# Modifications réglementaires - Îlot Dorchester

**Assemblée de consultation publique**

Jeudi 10 avril 2025

**Règlement R.V.Q. 3440** – Règlement modifiant le Règlement sur le Plan directeur d'aménagement et de développement relativement au Programme particulier d'urbanisme du secteur sud du centre-ville Saint-Roch

Aires d'affectation visées – « M\_PC\_20 », « M\_PC\_27 » et « CMA\_PC\_21 »

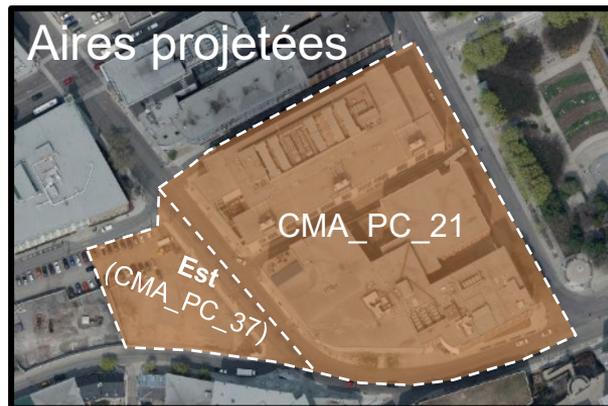
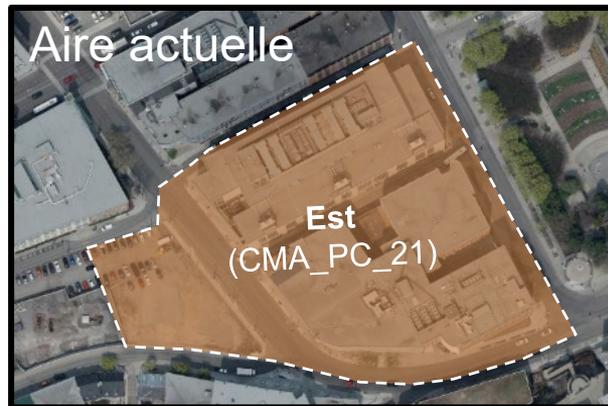
- Afin de **prendre en considération le caractère d'exception** de ce projet de développement, l'aire CMA\_PC\_37 est créée à même l'aire CMA\_PC\_21
- Les règles prévues dans l'aire CMA\_PC\_21 sont reconduites dans l'aire CMA\_PC\_37 sauf modifications
- Aucun changement aux règles dans l'aire CMA\_PC\_21

## Localisation des usages

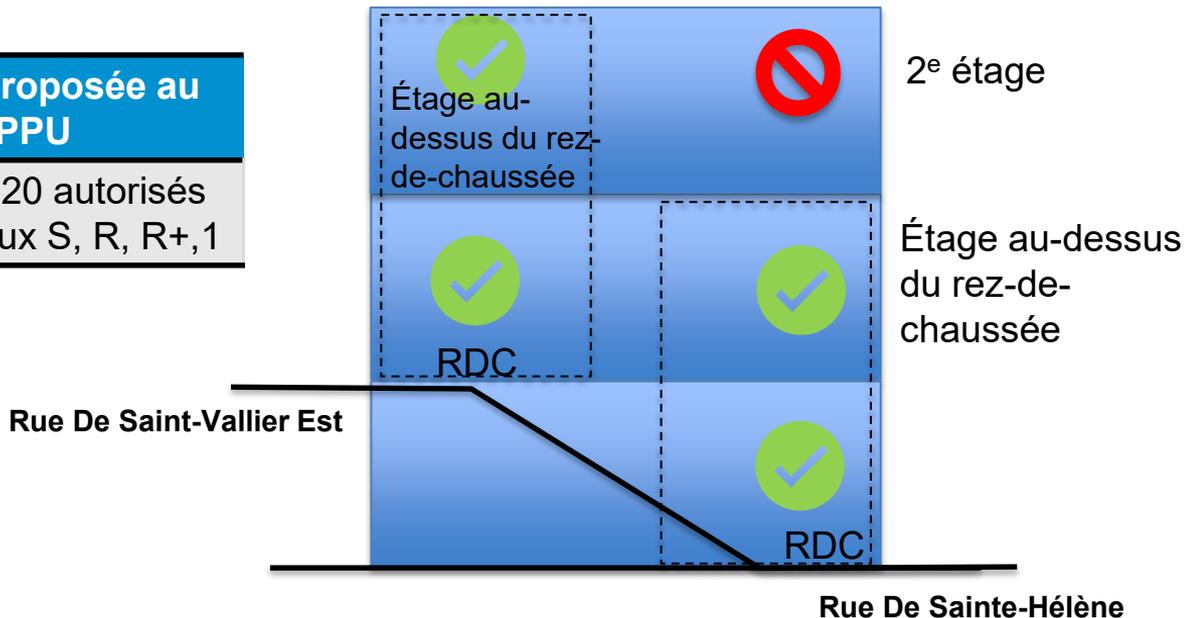
Permettre la vente de détail et service (C2), les lieux de rassemblement (C3) et les restaurants (C20) sur plus d'un rez-de-chaussée

Règle actuelle au PPU	Règle proposée au PPU
C2, C3, C20 autorisés aux niveaux R et 1	C2, C3, C20 autorisés aux niveaux S, R, R+, 1

## Hauteur et volumétrie – Aire Ouest (PPU)

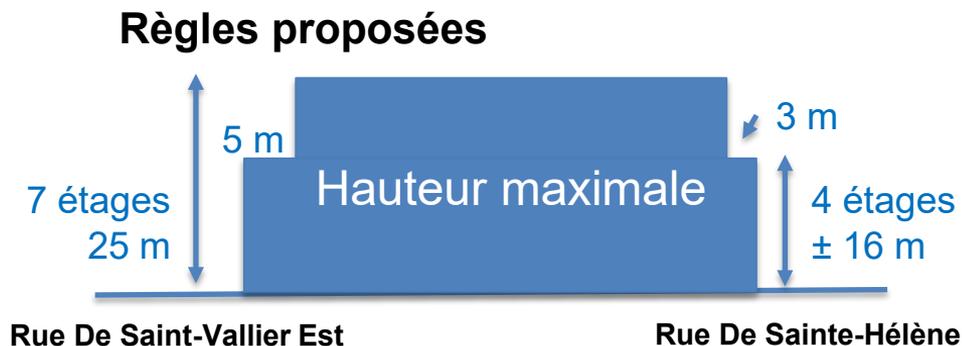
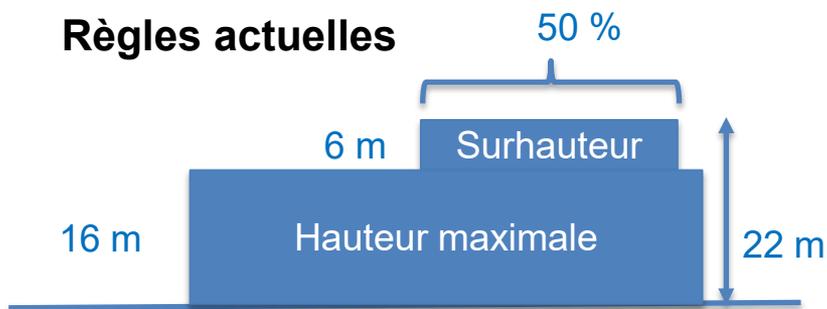
Augmenter les hauteurs tout en considérant l'intégration au milieu

*\*Recul de 3 m suivant le 4<sup>e</sup> étage – Rue Saint-Anselme*

## Hauteur et la volumétrie – Aire Centre (PPU)

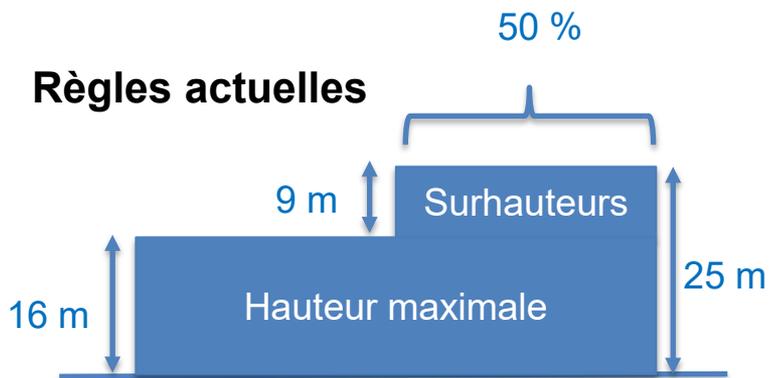
Augmenter les hauteurs tout en considérant l'intégration au milieu

## Hauteur et la volumétrie – Aire Est (PPU)

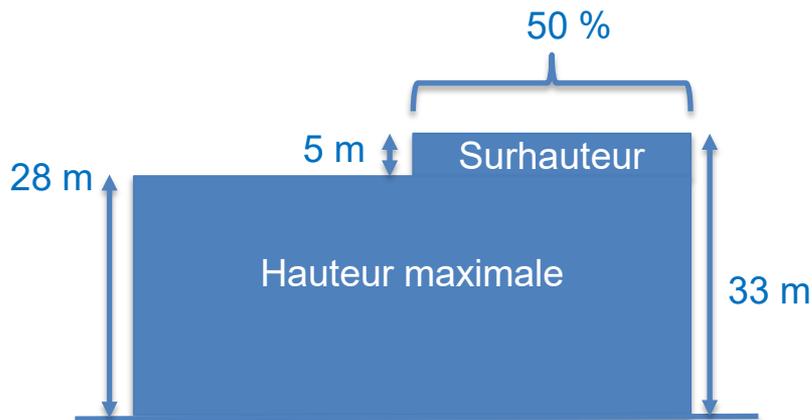
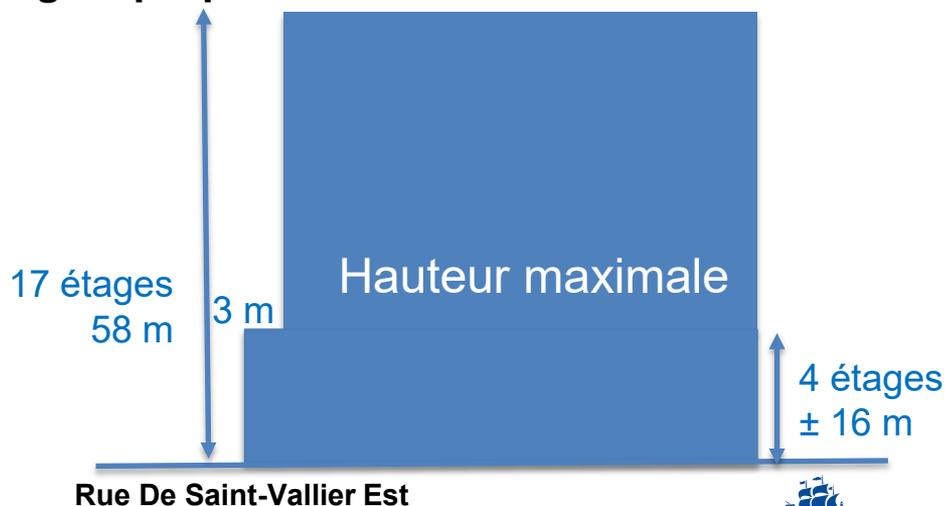
Augmenter les hauteurs tout en considérant l'intégration au milieu

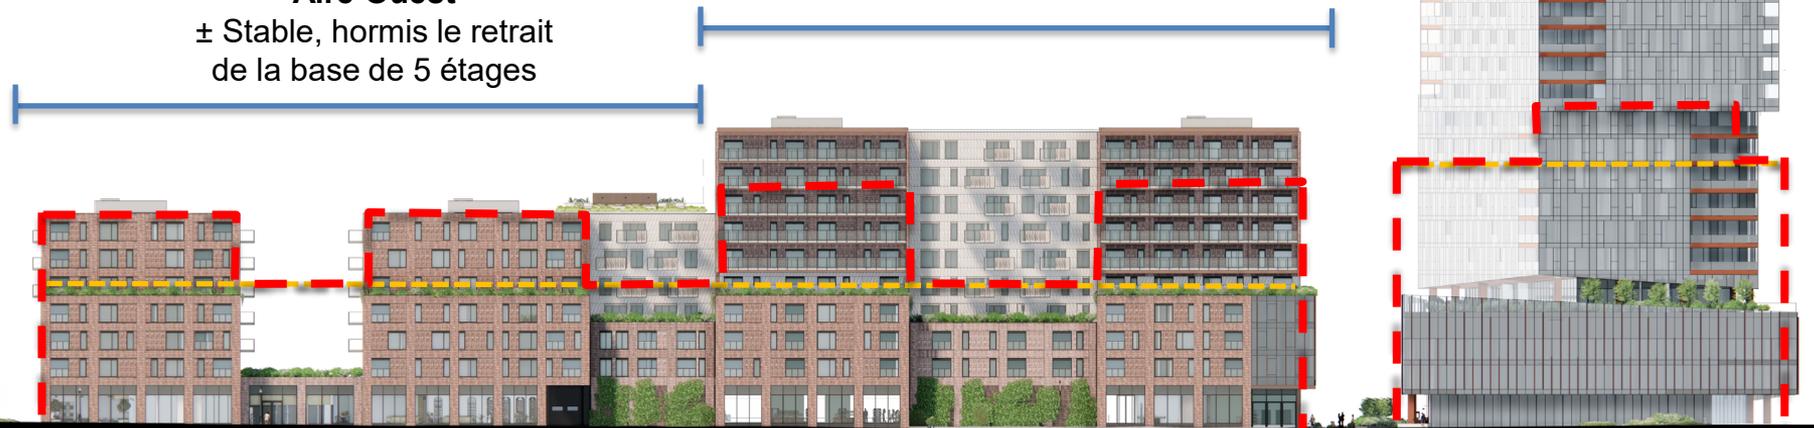
**Aire Ouest**  
± Stable, hormis le retrait de la base de 5 étages

**Aire Centre**  
Retrait de la base à 5 étages et de la gestion par surhauteurs ponctuelles; généralisation de la hauteur à 10 étages

**Aire Est**  
Généralisation de la hauteur à 17 étages

## Projet au 685, rue Sainte-Marguerite

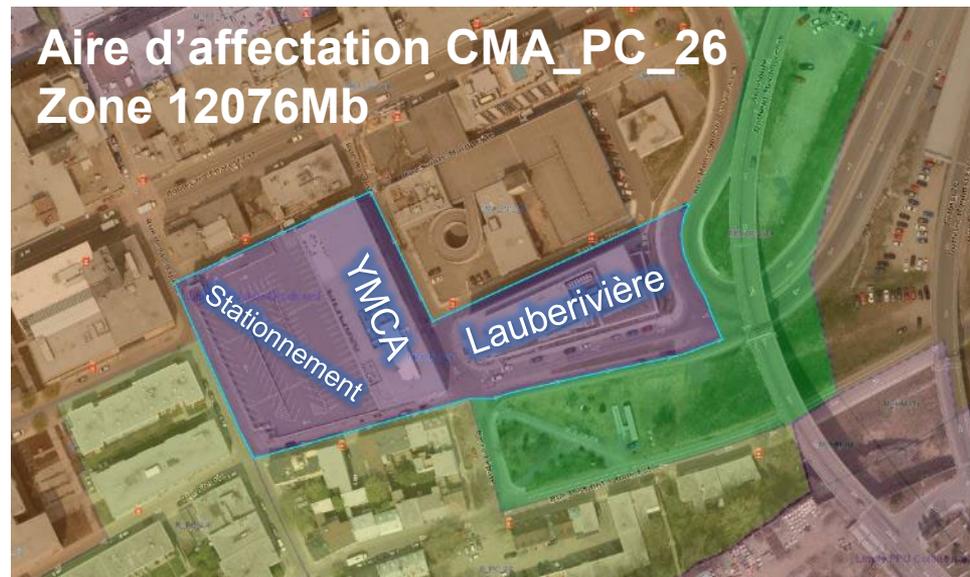
- Il est proposé de retirer le groupe d'usages *C10 Établissement d'hébergement touristique général* dans l'aire d'affectation CMA\_PC\_26 de même que dans la zone 12076Mb\*
